改善箇所説明図

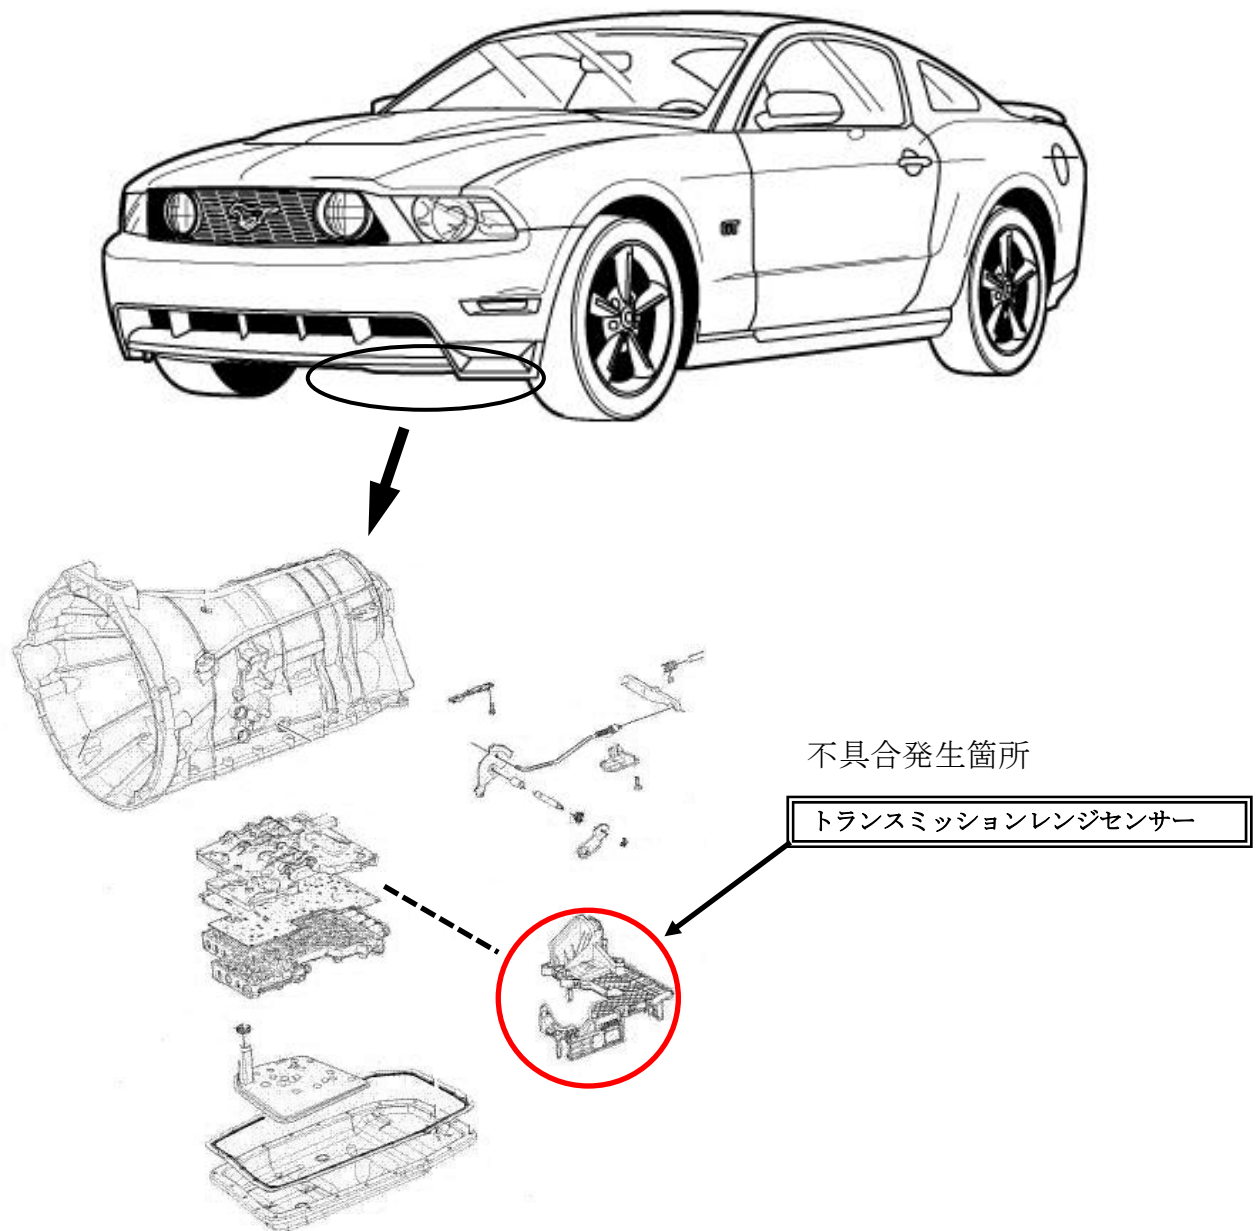
オートマチックトランスミッション内部のトランスミッションレンジセンサー（シフトレバー位置を検知するセンサー）の出力が不適切なため、シフトレバーをリバース位置に操作しても後退できないことがある。また、その場合、リヤビューカメラ装着車では映像が表示されない。

オートマチックトランスミッション内部コントロールボディに備わるトランスミッションレンジセンサーを良品と交換する。

識別：フロントドア左側のヒンジブラケット上側ボルトに白色ペイントを塗布する。
